Gemeinsame Stellungnahme des BWE-LV BW und des VfEW zum Gesamtentwurf der „Hinweise zur Erfassung und Bewertung von Vogelvorkommen bei Bauleitplanung und Genehmigung für Windenergieanlagen“ (Gesamtentwurf Stand: 28.07.2020)

09.09.2020

Abbildung 1: Beispiel zur speziellen Vorgehensweise zur Erfassung und zur Bewertung beim Rotmilan

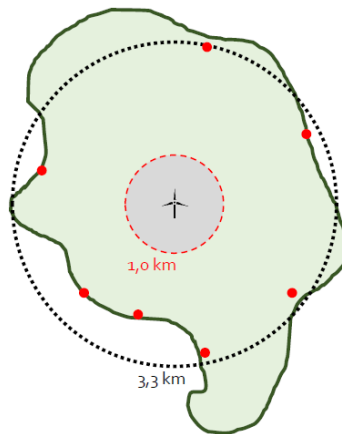
Fallgruppe 3 bringt in beiden Varianten eine Verschlechterung gegenüber dem bisherigen Stand. Selbst wenn kein Revierpaar innerhalb von 1.000 Metern vorliegt, wird anders als bisher ein seT vermutet, dass nicht einmal durch eine HPA (beispielsweise bei Standort im Wald), sondern allenfalls durch eine extrem aufwändige RNA widerlegt werden kann. Weiterhin wird in dieser Fallgruppe der Absenkung des seT unter die Signifikanzschwelle durch Vermeidungsmaßnahmen ein Riegel vorgeschoben. Das führt dazu, dass WEA im Offenland in Fallgruppe 1a mit drei

Revierpaaren innerhalb des 1.000-Meter-Umkreis in der Regel zulässig sind, aber WEA im Wald mit sieben Revierpaaren außerhalb des 1.000-Meter-Umkreises nicht zulässig sind (siehe Skizze in Abbildung 1). Die Bewertung in Fallgruppe 3 ist zu streng ausgelegt, die Abkehr von der bisherigen Praxis ist nicht nachvollziehbar.
